指数追加のご案内

2024. 5 株式会社自研センター

*No.J-941 トヨタ ヴェルファイア (TAHA40W、TAHA 45W、AAHH40W、AAHH45W 系) 2023 年 8 月を下記の通り訂正いたします。

P.49 MEMO ページ

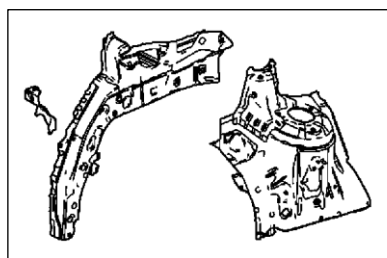
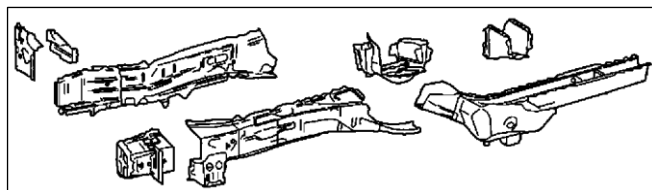
指数が追加設定されましたので、該当ページを差し込み願います。

B170	
(1)両側ラジエータサポートサブAssy、ラジエータサポートサブAssyアツパ、フロントクロスメンバサブAssy、片側フロントフェンダエプロンサブAssy、片側フロントサイドメンバサブAssy取替	
A25A-FXS 右側 16. 40	取外し状態
	・フロントバンパカバー ・フロントバンパラインホースメントサブAssy ・フロントバンパラインホースメントサブAssyNo.2 ・ラジエータグリルサブAssy ・両側ヘッドランプAssy ・フードサブAssy ・フードヒンジAssy ・カウルトップベンチレータールーバサブAssy ・ウインドシールドワイパモータAssyおよびウインドシールドワイパリンクAssy ・カウルトップパネルサブAssyアウタ ・両側フェンダサブAssyフロント ・両側ウインドシールドアウトサイドモールディングロー ・両側フェンダパネルマッドガード ・両側フロントシート ・セカンドシート ・両側フロントサイドフィックスウインドウAssy ・クーラコンデンサAssy ・ラジエータAssy ・エンジン・トランスミッション&フロントサスペンションAssy ・インバータウォーターポンプAssy(モータツキ) ・コンソールボックスAssy ・コンソールボックスマウンティングブラケットサブAssy ・エキゾーストテールパイプAssy ・エキゾーストパイプAssyフロント ・フューエルタンクAssy ・HVサブライバッテリAssy ・エンジンアンダカバーNo.1 ・エンジンアンダカバーNo.2 ・両側フロントフロアカバー
	(含)作業および部品
・カウルトップサイドパネルサブAssy取替 ・バックサイドパネル取替 ・フロアクロスメンバサブAssyNo.3(再使用) ・付属品	
・説明図参照 ・フロントサイドメンバサブAssy取替は、補給部品からトルクボックスサブAssyフロントの一部およびフロントサイドメンバサブAssy後部の一部を取外して各々を取替える作業 ・バックサイドパネルは左側の部品名称、右側の部品名称はNo.4サイドパネルとなる ・取外し状態に記載のセカンドシートは左側を示す ・[除]ブレーキマスタシリンダサブAssy、ブレーキブースタAssy ・[除]ブレーキブースタAssy(マスタシリンダツキ) ・[除]エンジンルーム内配線・配管および付属品(M140)

P.57 MEMO ページ

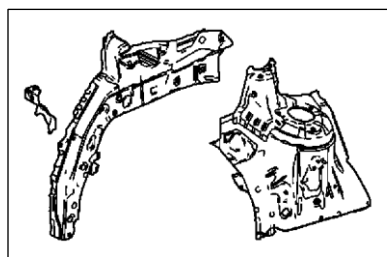
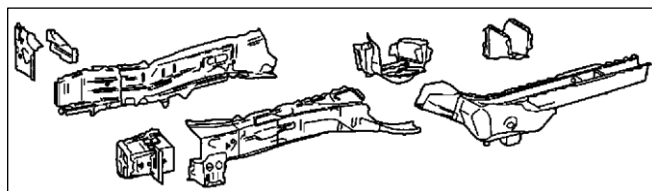
指数が追加設定されましたので、該当ページを差し込み願います。

B180	
(1) 片側ラジエータサポートサブ Assy、ラジエータサポートサブ Assy アップ、フロントクロスメンバサブ Assy、片側フロントフェンダエプロンサブ Assy、片側フロントサイドメンバサブ Assy 取替	
A25A-FXS 右側 16. 10	取外し状態
	・フロントバンパカバー ・フロントバンパラインホースメントサブ Assy ・フロントバンパラインホースメントサブ AssyNo.2 ・ラジエータグリルサブ Assy ・両側ヘッドランプ Assy ・フードサブ Assy ・フードヒンジ Assy ・カウルトップベンチレータールーバサブ Assy ・ウインドシールドワイパモータ Assy およびウインドシールドワイパリンク Assy ・カウルトップパネルサブ Assy アウタ ・両側フェンダサブ Assy フロント ・両側ウインドシールドアウトサイドモールディングロー ・両側フェンダパネルマッドガード ・両側フロントシート ・セカンドシート ・両側フロントサイドフィックスウインドウ Assy ・クーラコンデンサ Assy ・ラジエータ Assy ・エンジン・トランスミッション & フロントサスペンション Assy ・インバータウォーターポンプ Assy (モータツキ) ・コンソールボックス Assy ・コンソールボックスマウンティングブラケットサブ Assy ・エキゾーストテールパイプ Assy ・エキゾーストパイプ Assy フロント ・フューエルタンク Assy ・HV サプライバッテリー Assy ・エンジンアンダカバー No.1 ・エンジンアンダカバー No.2 ・両側フロントフロアカバー
	(含) 作業および部品
	・カウルトップサイドパネルサブ Assy 取替 ・バックサイドパネル取替 ・フロアクロスメンバサブ AssyNo.3 (再使用) ・付属品
・説明図参照 ・フロントサイドメンバサブ Assy 取替は、補給部品からトルクボックスサブ Assy フロントの一部およびフロントサイドメンバサブ Assy 後部の一部を取外して各々を取替える作業 ・バックサイドパネルは左側の部品名称、右側の部品名称は No.4 サイドパネルとなる ・取外し状態に記載のセカンドシートは左側を示す ・[除] ブレーキマスタシリンダサブ Assy、ブレーキブースタ Assy ・[除] ブレーキブースタ Assy (マスタシリンダツキ) ・[除] エンジンルーム内配線・配管および付属品 (M140)

P.65 MEMO ページ

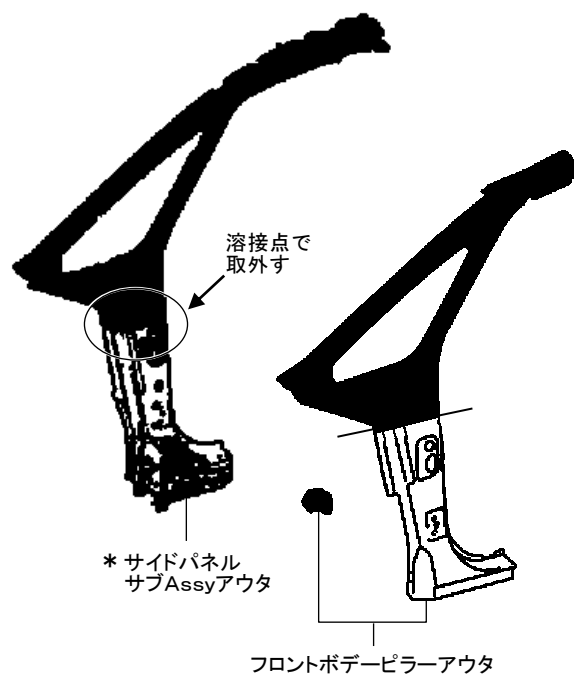
指数が追加設定されましたので、該当ページを差し込み願います。

B191	
(1) 片側フロントピラー取替	
8. 00	取外し状態 ・フロントバンパカバー ・フロントバンパリインホースメントサブ Assy ・フロントバンパリインホースメントサブ AssyNo.2 ・ラジエータグリルサブ Assy ・ヘッドランプ Assy ・フードサブ Assy ・フードヒンジ Assy ・カウルトップベンチレータールーバサブ Assy ・ウインドシールドワイパモータ Assyおよびウインドシールドワイパリンク Assy ・カウルトップパネルサブ Assyアウタ ・フェンダサブ Assyフロント ・ウインドシールドアウトサイドモールディングロワー ・フェンダパネルマッドガード ・ボデーロックパネルモールディング Assy ・フロントフェンダエプロンサブ Assy ・ラジエータサポートサブ Assy ・ラジエータサポートサブ Assyアッパ ・カウルトップサイドパネルサブ Assy ・バックサイドパネル ・フロントドアパネルサブ Assy ・フロントサイドフィックスウインドウ Assy ・クーラコンデンサ Assy ・ラジエータ Assy ・フロントサスペンション ・インタクーラクーリングラジエータ Assy ・ステアリングコラム Assy ・インストルメントパネルセーフティパッド Assy ・インストルメントパネルリインホースメント Assy ・コンソールボックス Assy ・コンソールボックスマウンティングブラケットサブ Assy ・エンジンアンダカバー No.1 ・エンジンアンダカバー No.2 ・フロントフロアカバー (含) 作業および部品 ・サイドパネルサブ Assyアウタ取替 ・ドアスカフプレート Assy脱着 ・フロントドアオープニングトリムウェザーストリップ脱着 ・付属品
	取外し状態 ・フロントバンパカバー ・フロントバンパリインホースメントサブ Assy ・フロントバンパリインホースメントサブ AssyNo.2 ・ラジエータグリルサブ Assy ・ヘッドランプ Assy ・フードサブ Assy ・フードヒンジ Assy ・カウルトップベンチレータールーバサブ Assy ・ウインドシールドワイパモータ Assyおよびウインドシールドワイパリンク Assy ・カウルトップパネルサブ Assyアウタ ・フェンダサブ Assyフロント ・ウインドシールドアウトサイドモールディングロワー ・フェンダパネルマッドガード ・ボデーロックパネルモールディング Assy ・フロントフェンダエプロンサブ Assy ・ラジエータサポートサブ Assy ・ラジエータサポートサブ Assyアッパ ・カウルトップサイドパネルサブ Assy ・バックサイドパネル ・フロントドアパネルサブ Assy ・フロントサイドフィックスウインドウ Assy ・クーラコンデンサ Assy ・ラジエータ Assy ・フロントサスペンション ・ステアリングコラム Assy ・インストルメントパネルセーフティパッド Assy ・インストルメントパネルリインホースメント Assy ・コンソールボックス Assy ・コンソールボックスマウンティングブラケットサブ Assy ・エンジンアンダカバー No.1 ・エンジンアンダカバー No.2 ・フロントフロアカバー (含) 作業および部品 ・サイドパネルサブ Assyアウタ取替 ・ドアスカフプレート Assy脱着 ・フロントドアオープニングトリムウェザーストリップ脱着 ・付属品

P.74 MEMO ページ

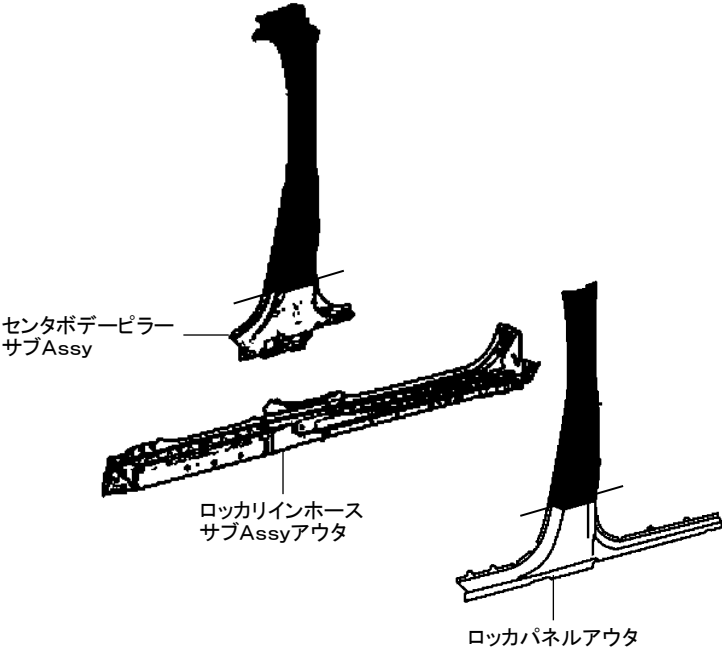
指数が追加設定されましたので、該当ページを差し込み願います。

B240	
(1) 片側ロッカパネルアウタ(センタピラー関係あり)取替	
9. 10	取外し状態 ・フロントバンパカバー ・ラジエータグリルサブ Assy ・ヘッドランプ Assy ・フードサブ Assy ・フードヒンジ Assy ・カウルトップベンチレーターバサブ Assy ・ウインドシールドワイパモータ Assy およびウインドシールドワイパリンク Assy ・カウルトップパネルサブ Assy アウタ ・フェンダサブ Assy フロント ・ウインドシールドアウトサイドモールディングロワー ・フェンダパネルマッドガード ・ボデーロッカパネルモールディング Assy ・ロッカパネルモールディングリヤ ・カウルトップサイドパネルサブ Assy ・バックサイドパネル ・フロントピラー ・サイドパネルサブ Assy アウタ ・フロントドアパネルサブ Assy ・スライドドアサブ Assy ・クォータパネル前部 ・フロントシート ・サードシート ・フロントサイドフィックスウインドウ Assy ・ステアリングコラム Assy ・インストルメントパネルセーフティパッド Assy ・インストルメントパネルラインホースメント Assy ・コンソールボックス Assy ・コンソールボックスマウンティングブラケットサブ Assy
	(含) 作業および部品 ・センタボデーピラーサブ Assy 下部取替 ・ロッカリインホースサブ Assy アウタ取替 ・センタピラーガーニッシュロワー脱着 ・ピラーアシストグリップ Assy 脱着 ・付属品
	・ロッカパネル前後端部およびセンタピラー下部でのカット作業

P.76 MEMO ページ

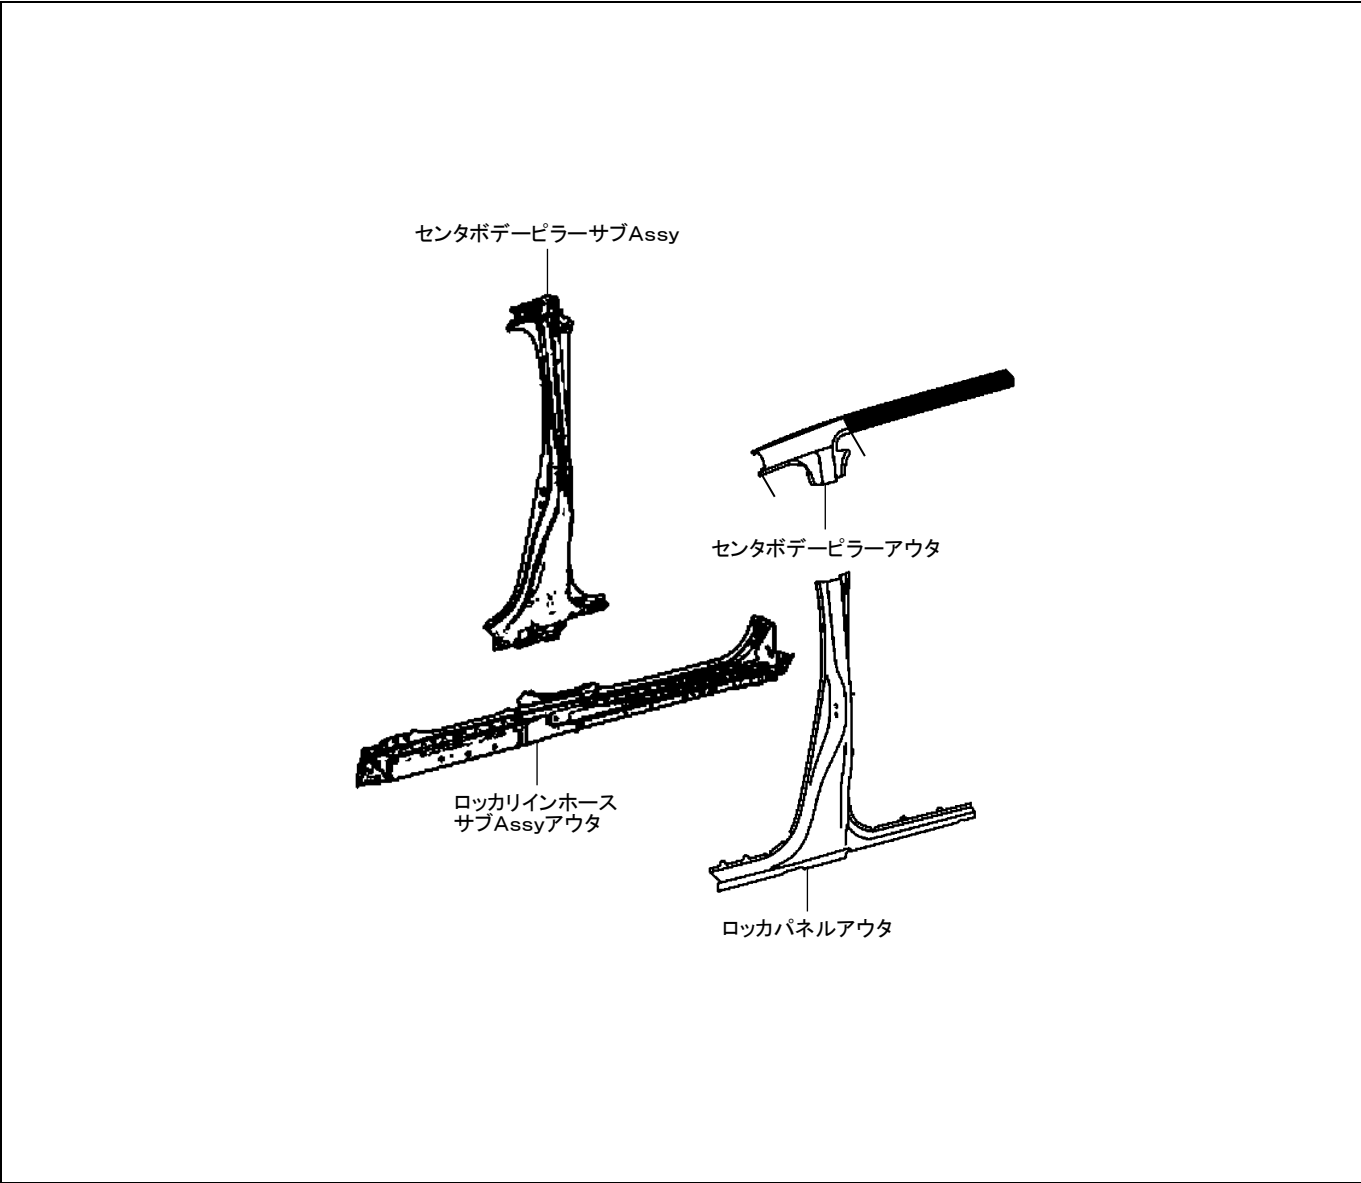
指数が追加設定されましたので、該当ページを差し込み願います。

B250	
(1) 片側センタピラー、片側ロッカパネルアウタ取替	
16. 90	取外し状態
	・フロントバンパカバー ・ラジエータグリルサブ Assy ・ヘッドランプ Assy ・フードサブ Assy ・フードヒンジ Assy ・カウルトップベンチレーターバサブ Assy ・ウインドシールドワイパモータ Assy およびウインドシールドワイパリンク Assy ・カウルトップパネルサブ Assy アウタ ・フェンダサブ Assy フロント ・ウインドシールドアウトサイドモールディングロワー ・フェンダパネルマッドガード ・ボデーロッカパネルモールディング Assy ・ロッカパネルモールディングリヤ ・カウルトップサイドパネルサブ Assy ・バックサイドパネル ・フロントピラー ・サイドパネルサブ Assy アウタ ・フロントドアパネルサブ Assy ・スライドドアサブ Assy ・クォータパネル前部 ・フォワードレコグニションカバー No.1 ・ルーフヘッドライニングトリムサブ Assy ・フロントシート ・両側サードシート ・フロントサイドフィックスウインドウ Assy ・ステアリングコラム Assy ・インストルメントパネルセーフティパッド Assy ・インストルメントパネルラインホースメント Assy ・コンソールボックス Assy ・コンソールボックスマウンティングブラケットサブ Assy
	(含) 作業および部品
	・センタボデーピラーアウタ取替 ・センタボデーピラーサブ Assy 取替 ・ロッカラインホースサブ Assy アウタ取替 ・付属品
・センタピラー 上部およびロッカパネル前後端部でのカット作業 ・[除]センタボデーピラーラインホースサブ Assy ロワー

P.137 M140

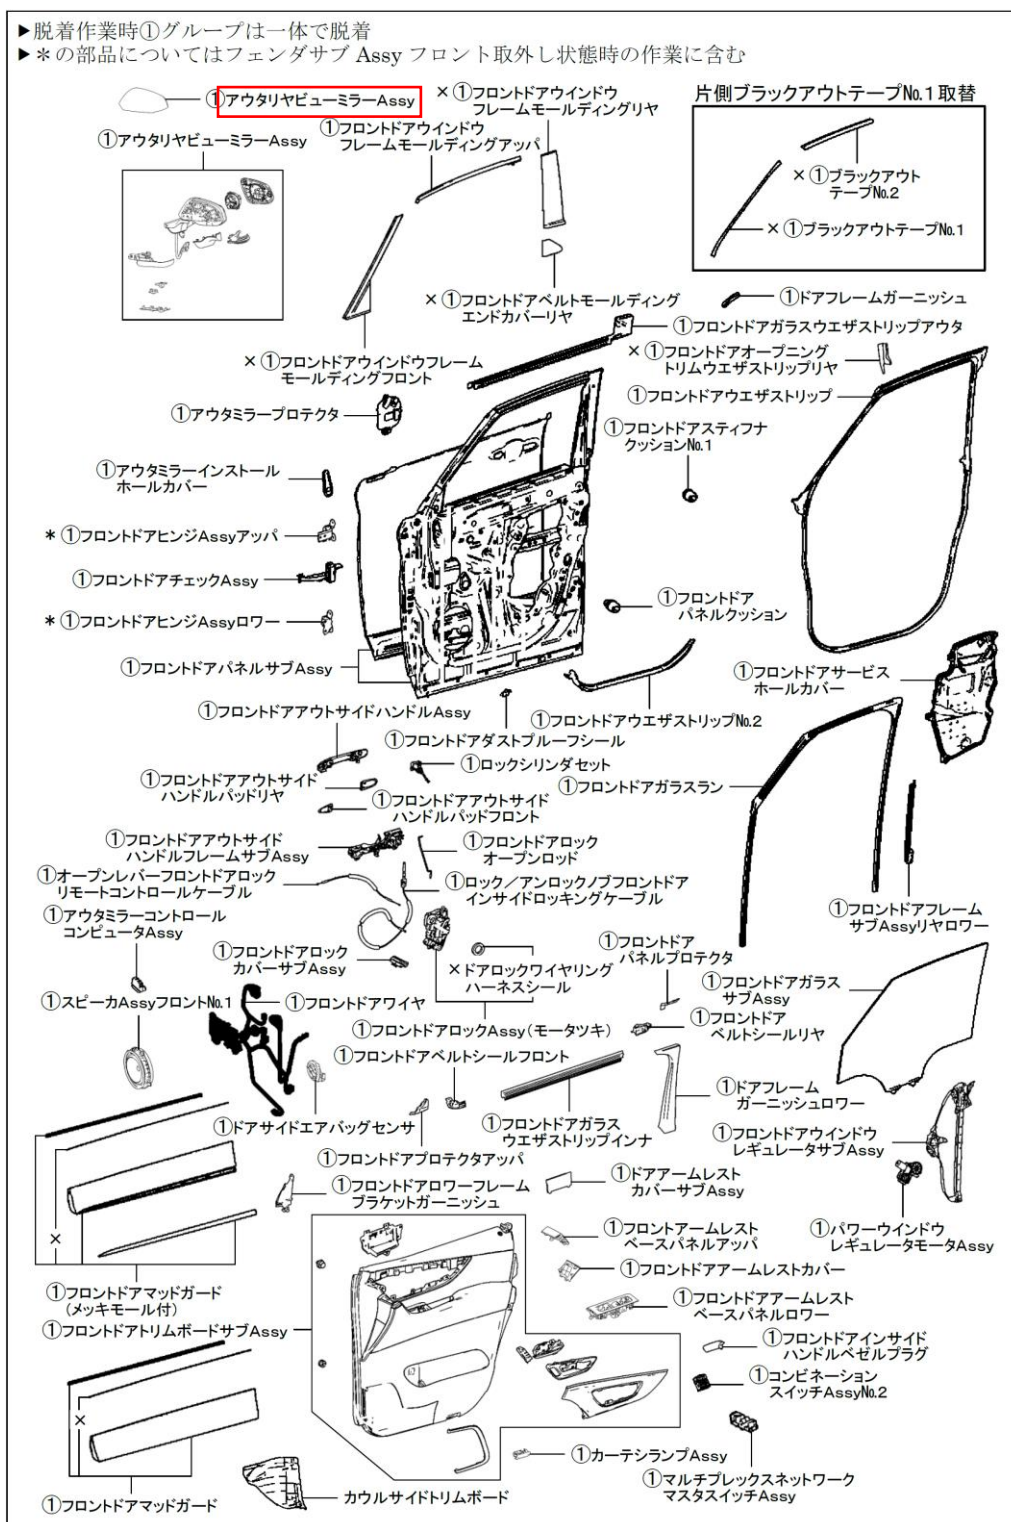
指数が追加設定されましたので、該当ページを差替え願います。

No.	作業項目	エンジンの 状態	最大～最小	主要な脱着品
B170	左ラジエータサポートサブ Assy、右ラジエータサポートサブ Assy、ラジエータサポートサブ Assy アップ、フロントクロスメンバサブ Assy、左フロントフェンダエブロンサブ Assy、左フロントサイドメンバサブ Assy 取替	取外し 状態	1.50～0.30	エンジンルームメインワイヤ、フードロックコントロールケーブル Assy、フロントエアバッグセンサ、ウォッシュインレット、ウインドシールドウォッシュジャヤー、リキッドチューブ No.1、エコランビークルコンバータ Assy、バッテリーブラケット、エンジンマウンティングブラケット、エンジンマウンティングインシュレータサブ Assy、フロントブレーキチューブ
B170	左ラジエータサポートサブ Assy、右ラジエータサポートサブ Assy、ラジエータサポートサブ Assy アップ、フロントクロスメンバサブ Assy、右フロントフェンダエブロンサブ Assy、右フロントサイドメンバサブ Assy 取替		1.40～0.30	エンジンルームメインワイヤ、フードロックコントロールケーブル Assy、フロントエアバッグセンサ、ウォッシュインレット、ウインドシールドウォッシュジャヤー、サクシオンチューブ No.1、リキッドチューブ No.1、エンジンマウンティングインシュレータサブ Assy、エンジンマウンティングインシュレータ、エンジンマウンティングスパーサ、フロントブレーキチューブ
B180	左ラジエータサポートサブ Assy、ラジエータサポートサブ Assy アップ、フロントクロスメンバサブ Assy、左フロントフェンダエブロンサブ Assy、左フロントサイドメンバサブ Assy 取替		1.20～0.30	エンジンルームメインワイヤ、フードロックコントロールケーブル Assy、フロントエアバッグセンサ、エコランビークルコンバータ Assy、バッテリーブラケット、エンジンマウンティングブラケット、エンジンマウンティングインシュレータサブ Assy、フロントブレーキチューブ

B180	右ラジエータサポートサブ Assy、ラジエータサポートサブ Assy アップ、フロントクロスメンバサブ Assy、右フロントフェンダエブロンサブ Assy、右フロントサイドメンバサブ Assy 取替		1.00～0.30	エンジンルームメインワイヤ、フードロックコントロールケーブル Assy、フロントエアバッグセンサ、ウォッシュインレット、ウインドシールドウォッシュジャヤー、サクシオンチューブ No.1、リキッドチューブ No.1、エンジンマウンティングインシュレータサブ Assy、エンジンマウンティングインシュレータ、エンジンマウンティングスパーサ、フロントブレーキチューブ

P.69 B200、B210

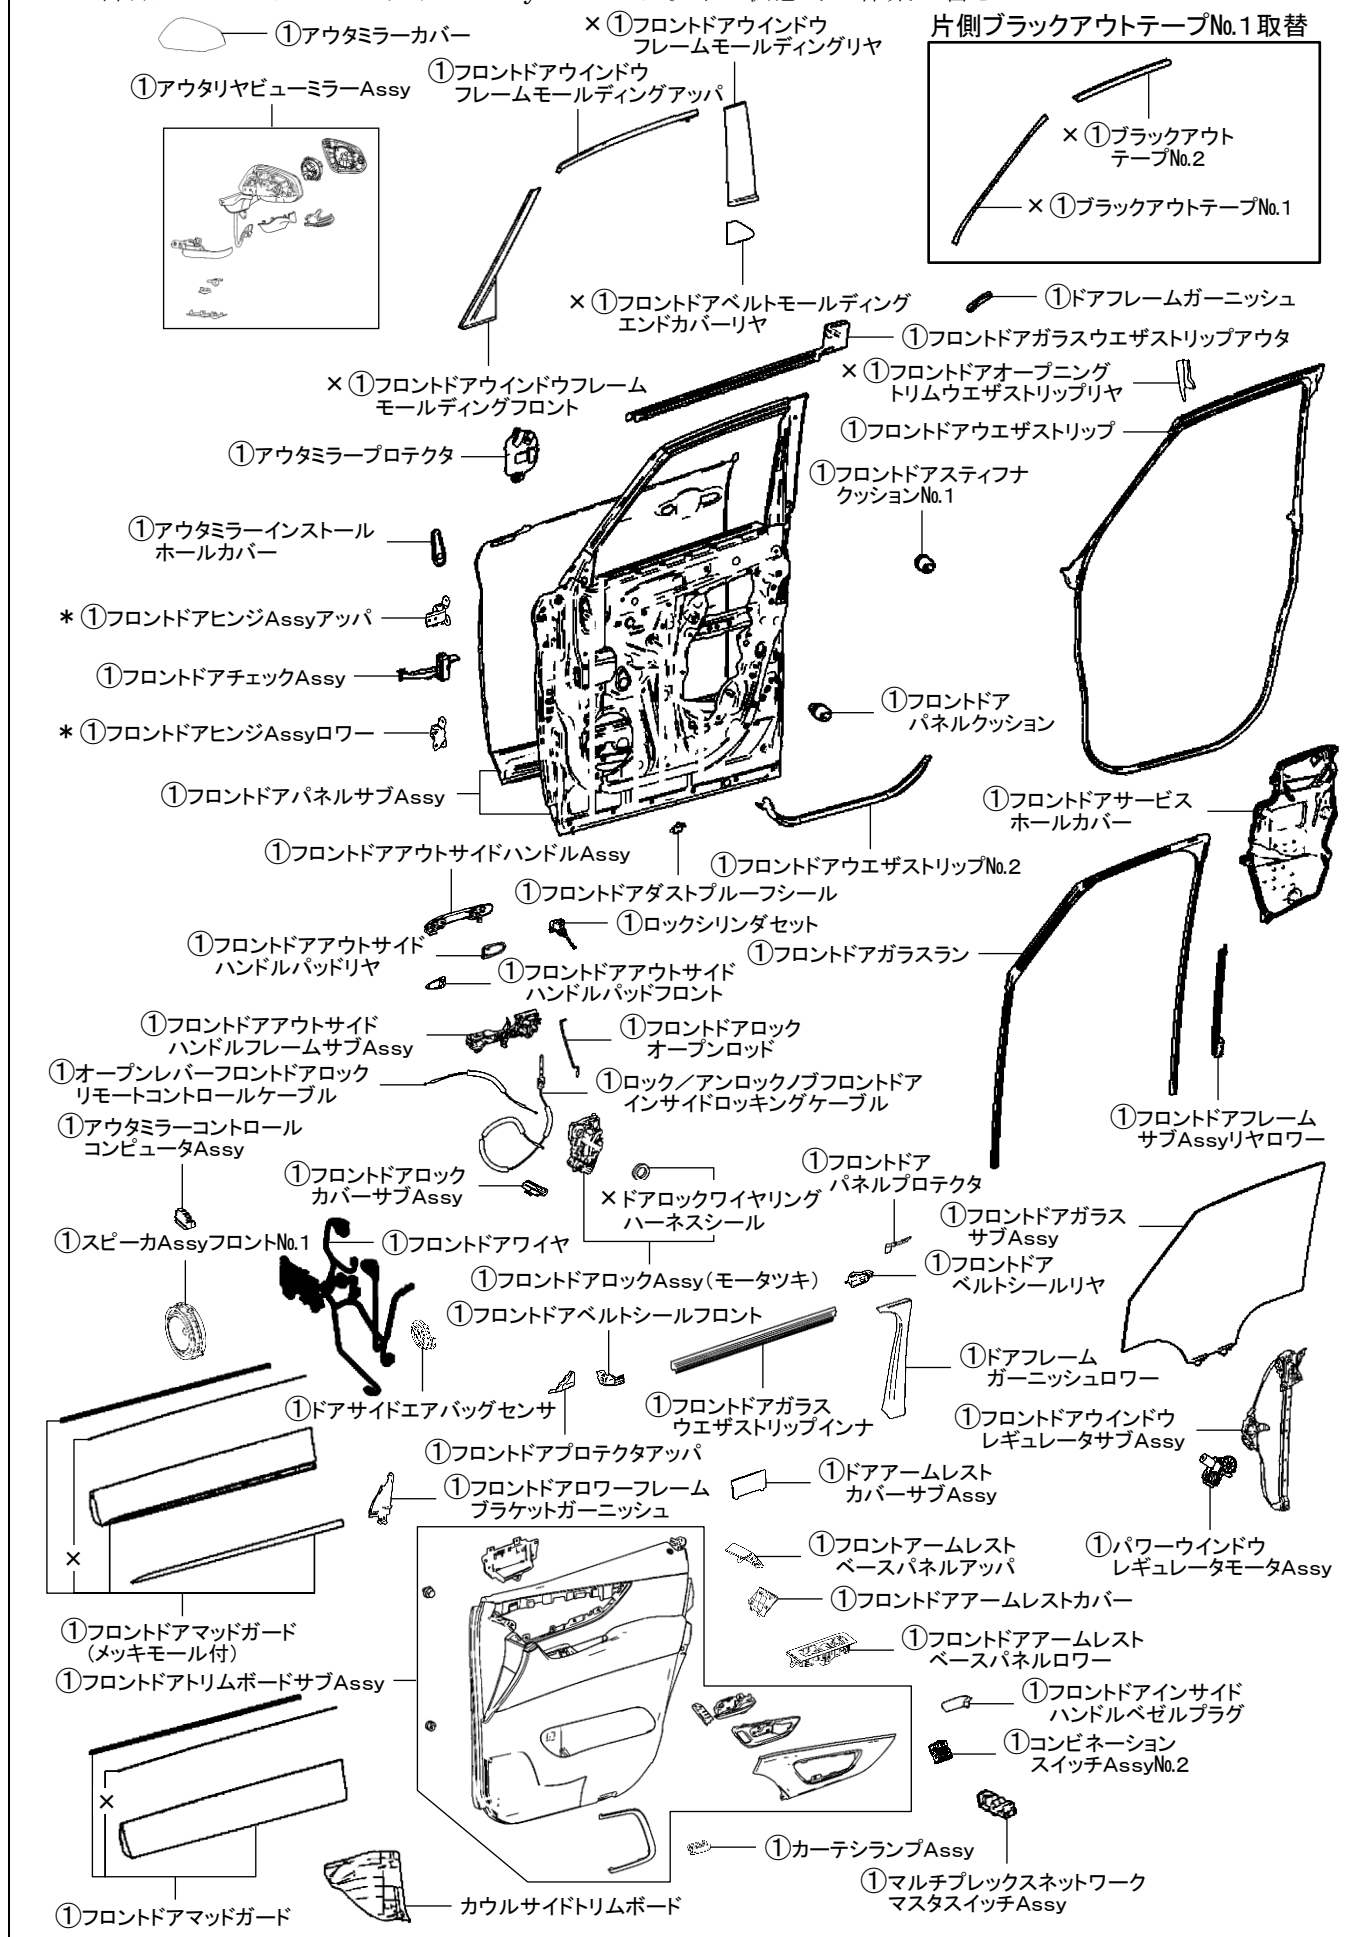
イラスト欄の部品名称の一部に誤りがあったため、該当ページを差替え願います。

P.98 B342

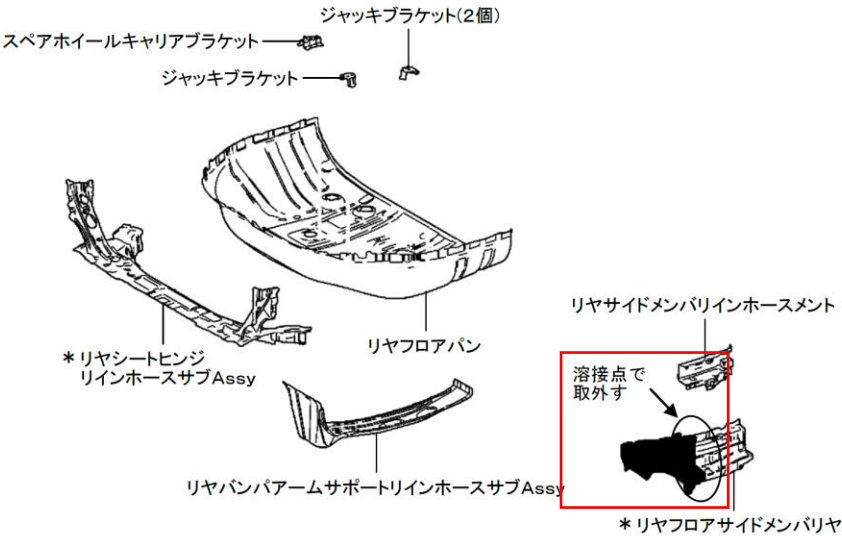
イラスト欄の作業の表記に誤りがあったため、該当ページを差替え願います。

B342	
(1)リヤフロアパン、片側リヤサイドメンバラインホースメント取替	
A25A-FXS 左側 8. 30 T24A-FTS、A25A-FXS 右側 7. 90	取外し状態
	・フェンダパネルマッドガード ・ボデーロックパネルモールディング Assy ・ロックパネルモールディングリヤ ・スライドドアサブ Assy ・クォータパネル ・ローバックパネルサブ Assy ・ボデーローバックパネルサブ Assy インナ ・クォータパネルサブ Assy アウタ ・バックドアオープニングラインホースメントロー ・ルーフサイドパネルインナリヤ ・リヤバンパカバー ・両側リヤバンパカバーアッパ ・両側サードシート ・両側セカンドシート ・クォータウインドウ Assy ・エアコンディショナブロー Assy ・エキゾーストテールパイプ Assy ・エキゾーストパイプ Assy フロント ・リヤサスペンション Assy ・フューエルタンク Assy ・エンジンアンダカバー No.2 ・両側フロアアンダカバー No.2 ・両側フロントフロアカバー
	(含) 作業および部品
・ジャッキブラケット取替 ・ジャッキブラケット取替 ・ジャッキブラケット取替 ・スペアホイールキャリアブラケット取替 ・リヤシートヒンジラインホースサブ Assy 取替 ・リヤバンパアームサポートラインホースサブ Assy 取替 ・リヤフロアサイドメンバリヤ半裁取替 ・付属品	
・リヤシートヒンジラインホースサブ Assy 取替は、補給部品から両側端部を取外して各々を取替える作業	
・A25A-FXS 左側のリヤフロアサイドメンバリヤ半裁取替は、補給部品からバッテリーブラケット部を取外して各々を取替える作業
